VARIANTE
AL PIANO DI RIQUALIFICAZIONE DELLA VIABILITA'
AREA AQUASANTA – COLLEMAGGIO
ACCESSO ORIENTALE AL CAPOLUOGO
Riclassificazione dei suoli esterni alla fascia di rispetto del cimitero

**PROPOSTA DI MODIFICA
DELLA TAVOLA 2.1
IN ACCOGLIMENTO
DELLE OSSERVAZIONI**

Tav. n°
4.1

PLANIMETRIA D'INSIEME - ZONIZZAZIONE - TAVOLA ADOTTATA - (TAV. 2.1 SUD)

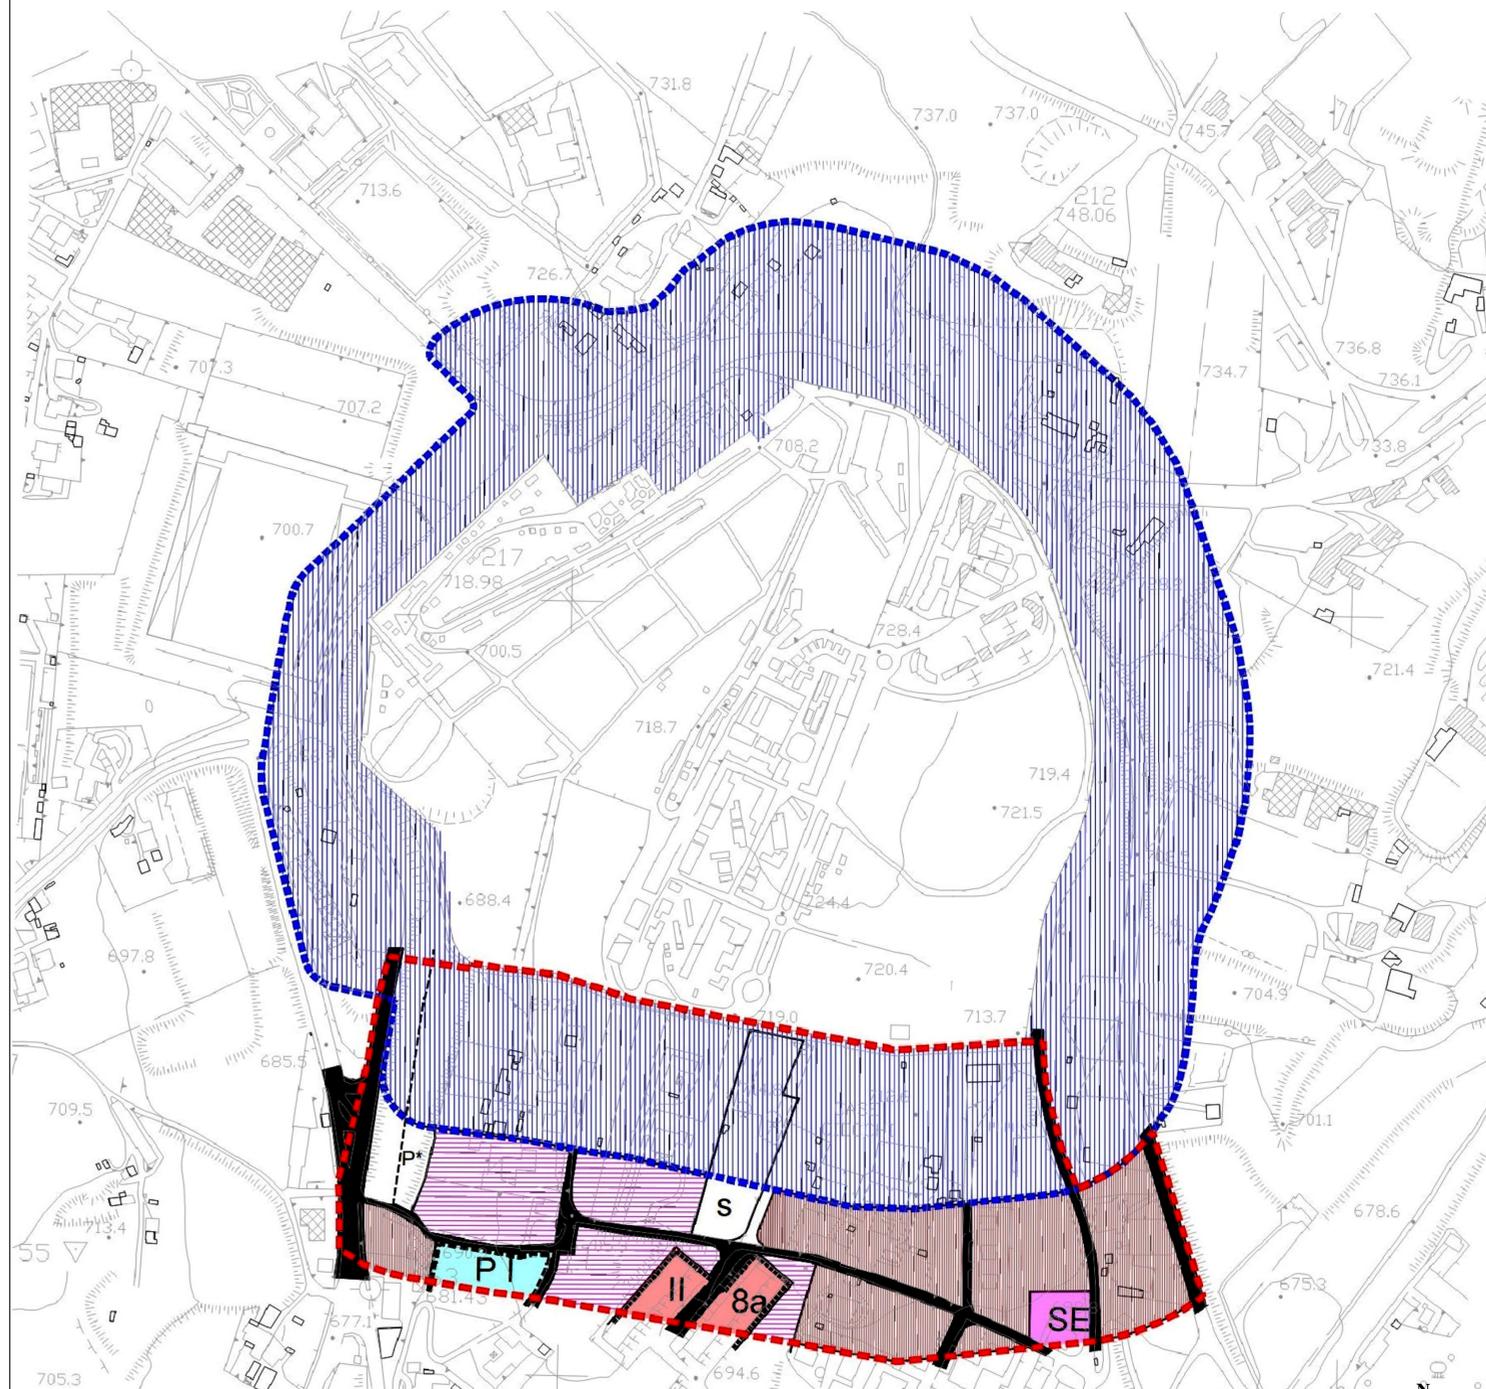
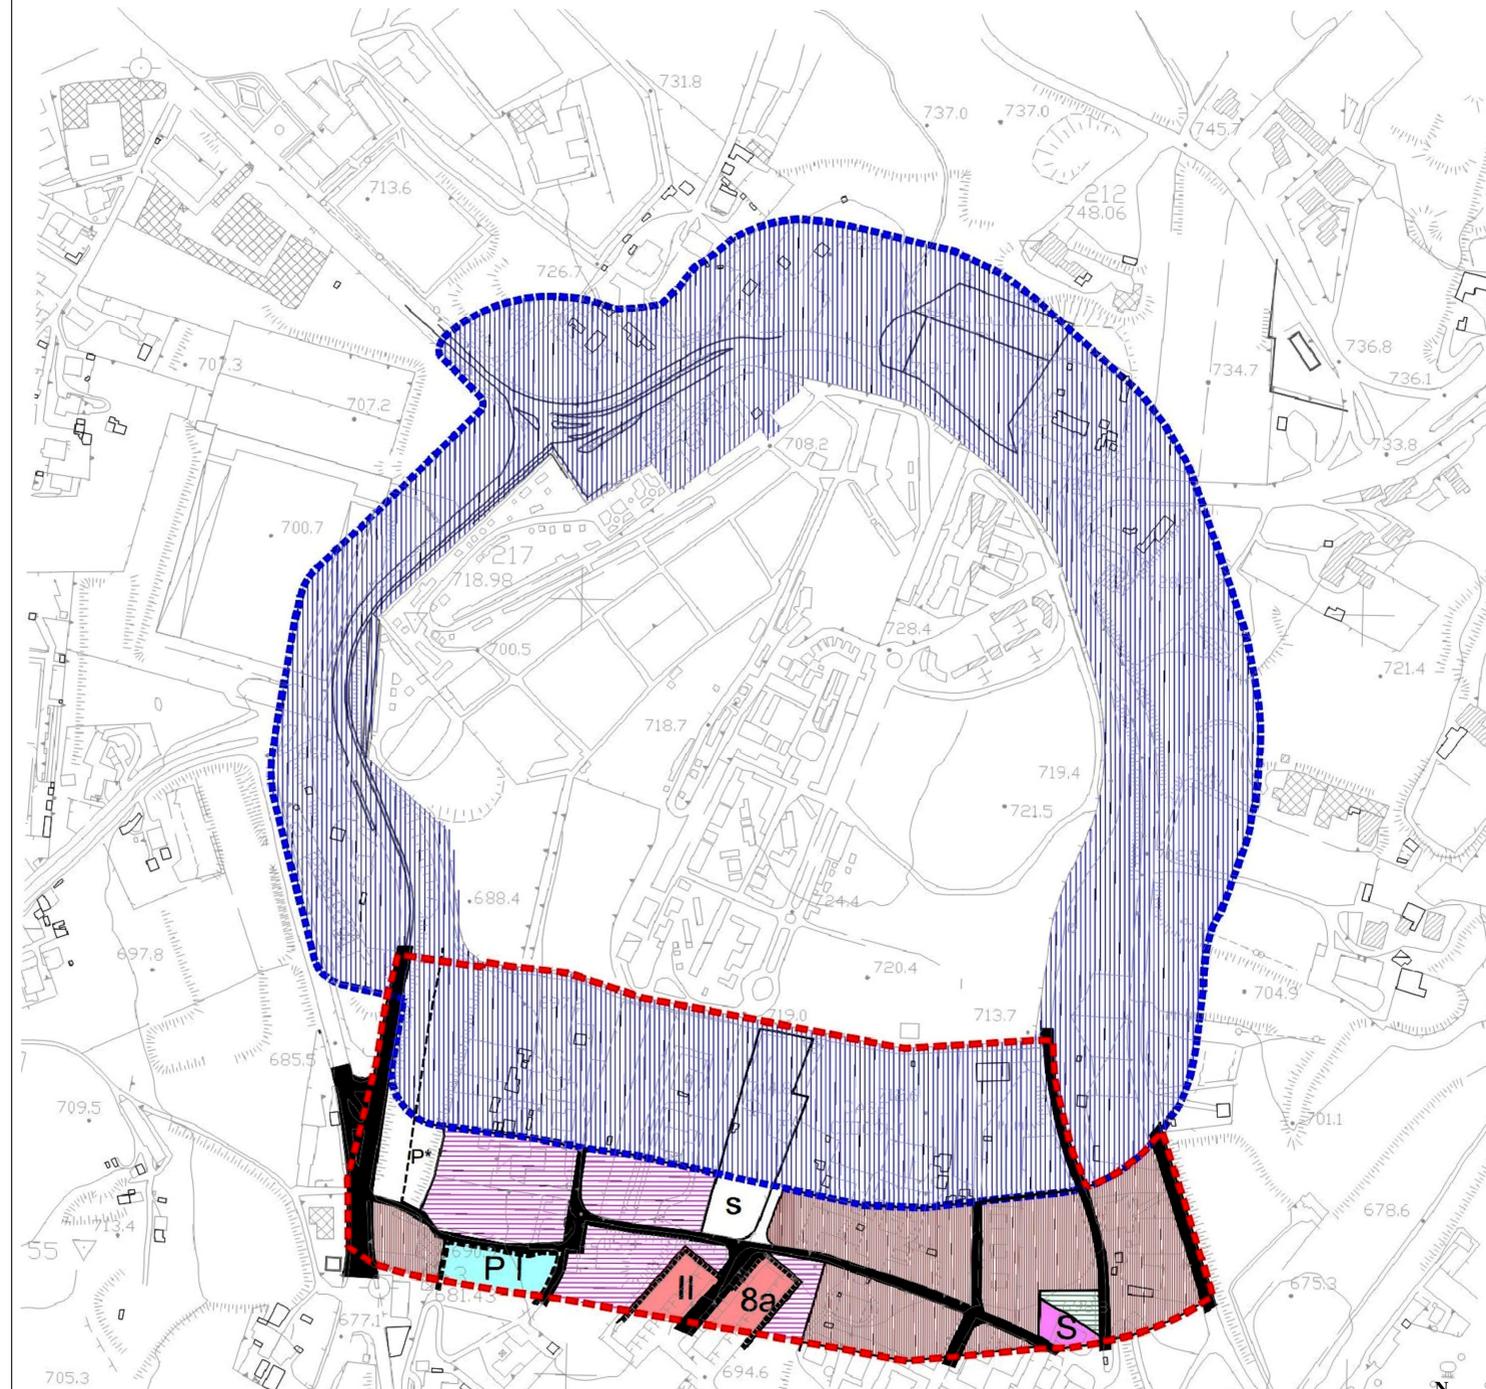
PROPOSTA DI MODIFICA DELLA TAVOLA 2.1 IN ACCOGLIMENTO DELLE OSSERVAZIONI
